SØKNAD OM AVKØYRSLE FRÅ KOMMUNEVEG

Tiltakshavar	Reigstad Bygg og Eigedom A/S	Tlf.	977 47 964
Ansvarleg søkjar/utførande	— 11 —	Tlf.	
Byggeplassadresse	Kalvatrø 9	Gnr./bnr	134/342 og 343
Vegstrekning	Kalvatrø	Stad	Alvøsvind/Hilland
Tiltaket ligg i område med reguleringsplan			
Ja <input checked="" type="checkbox"/> Namn på planen:		Nei <input type="checkbox"/> (Søknaden vert handsama hjå Teknisk drift).	
Ja <input checked="" type="checkbox"/> Namn på planen:

Dato: 04.04.2014		Kar	Målestokk: 1:200	REIGSTAD BYGG OG EIGDOM AS	
Grafikk			A4	Etablert av:	
Plan for avkjøring		Ny bustad med 4 einingar gbnr 134/342 og 134/343			822
Hemlarhvt:		Bemgning:

D-2

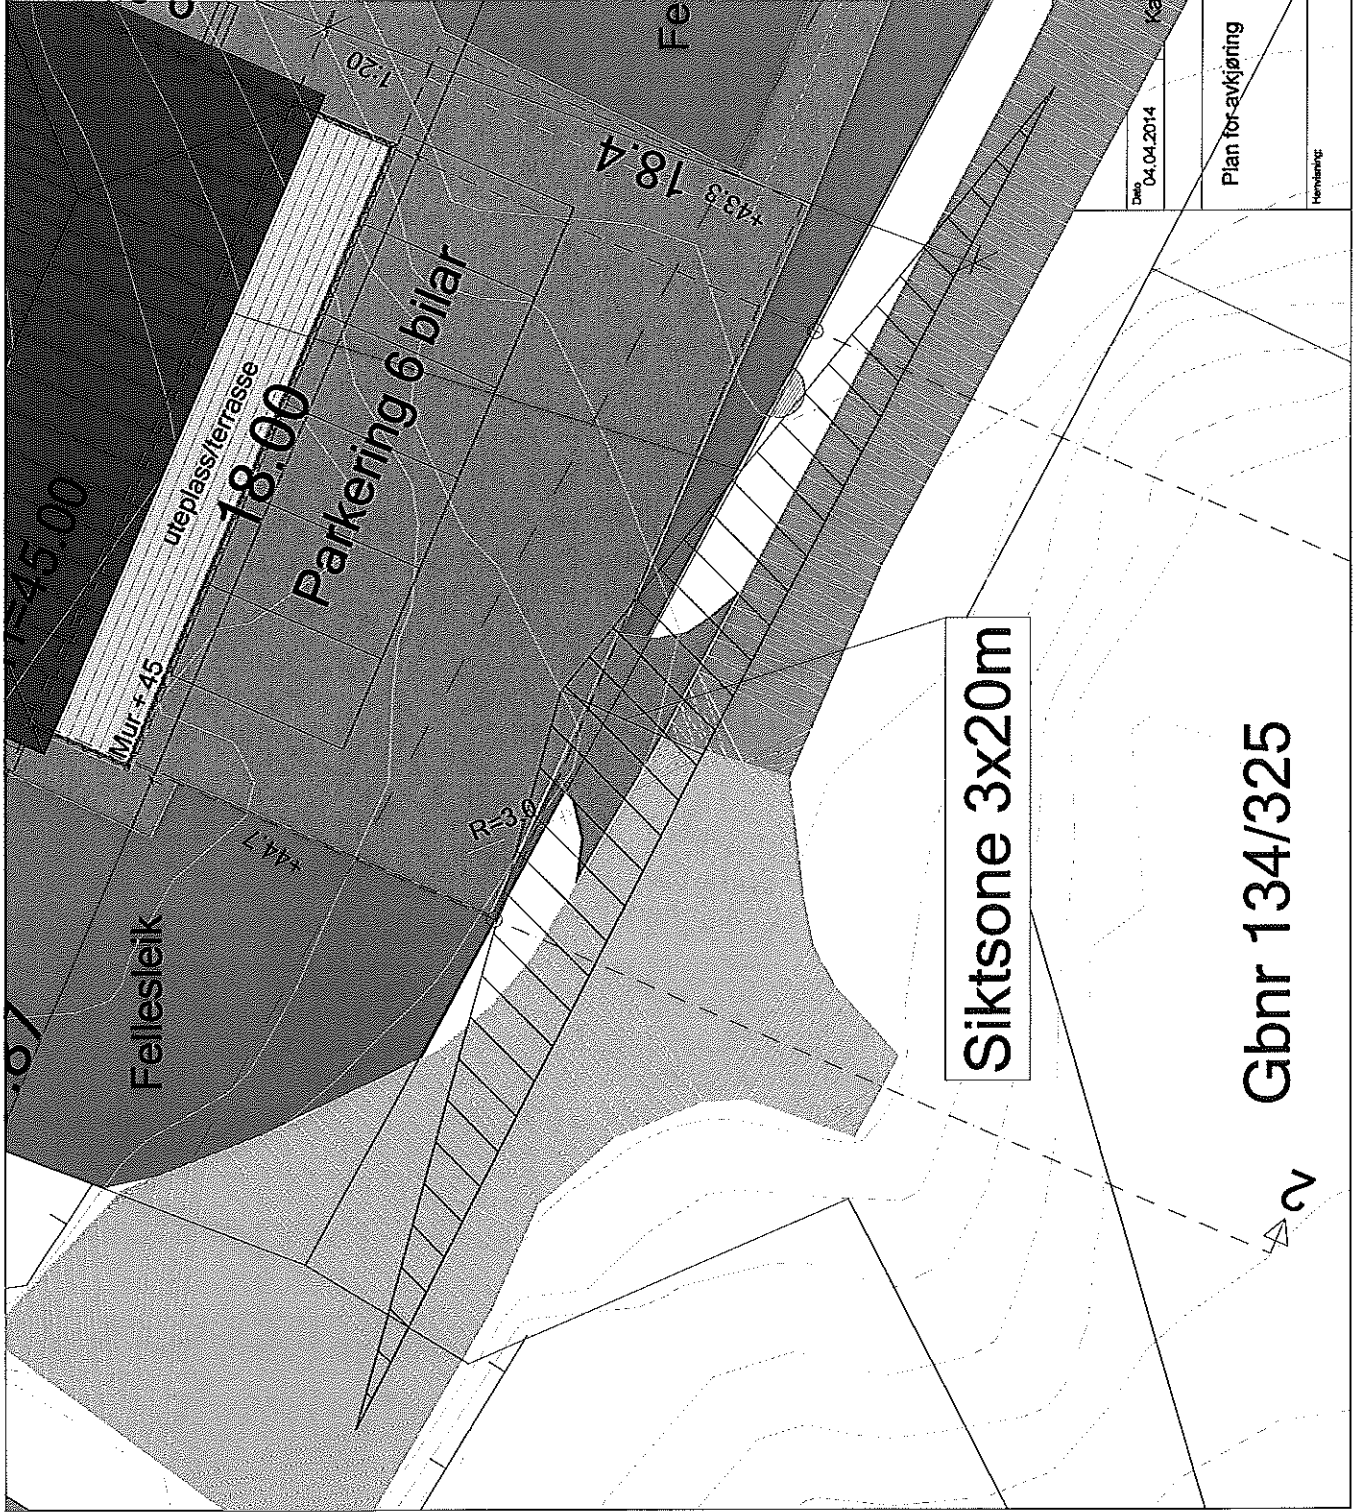
- Sikta ut frå avkøyrsla skal vere slik at busker, tre o.l. ikkje skal vere til hinder for sikta. Terreng eller plantar må ikkje kome høgare enn 0,5m over vegbana.

- Der avkøyrsla er til hinder for overvatn i veggroft, skal det leggst ned min. 200mm drencrør. Røret skal vere køyrestert og leggst slik at veggroft ikkje vert skada og at grøftvatn får fritt avløp. Støypekantar o.l som kan skade snøryddeutstyr skal ikkje byggast nærare offentleg veg enn 1m.

- Det skal ikkje førast overvatn ut i offentleg veg. På den første meter frå vegkanten skal det vere eit fall frå offentleg veg på 3cm.
- Vedlikehald av drencrør og frisktfelt skal til eikvar tid haldast vedlike av tiltakshavar.

- Svingradius frå avkøyrsla skal i vegkant være min. 3,5m, på begge sider av avkøyrsla.
- Avkøyrsla skal verte plassert som vist i søknaden
- Avkøyrsla skal verte plassert som vist i detaljskisse på baksida av dette arket.

- Det skal være mogeleg å snu på eigen grunn.
-
